Service meddelande

PRODUKT	AVD.	GRUPP
P	8	87
BETR.	NR.	
Förstärkt AC-rör	41	
240	DATUM	
	Sept. 1987

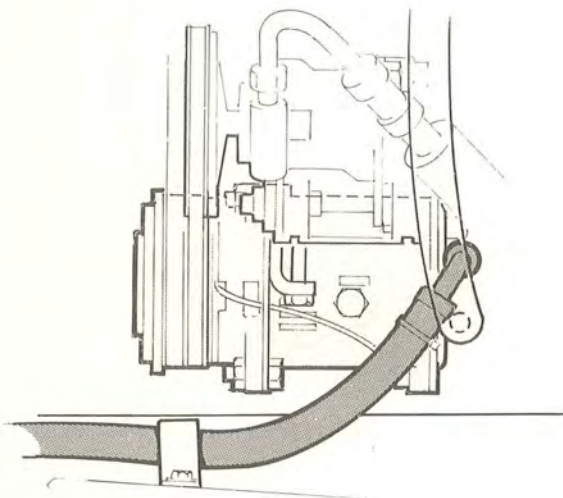
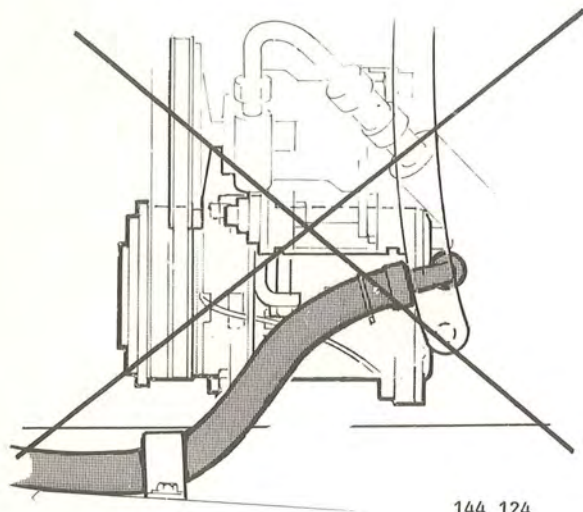
Kröken på AC-röret, anslutet mellan kondensor och kompressor, kan brista p g a för höga spänningar i materialet.

Ett modifierat rör har införts i produktionen efter följande chassinummer:

244: 245 542

245: 741 203

Det nya röret är av stål istället för aluminium.

Tidigare vagnar: Ta bort AC-röret

Sätt dit det nya röret:

bensinmotorer, detaljnr. 3 506 551-5

dieselmotorer, detaljnr. 3 506 617-4

Se till att röret sitter rätt enligt den övre bilden. Slangen sedd uppifrån.
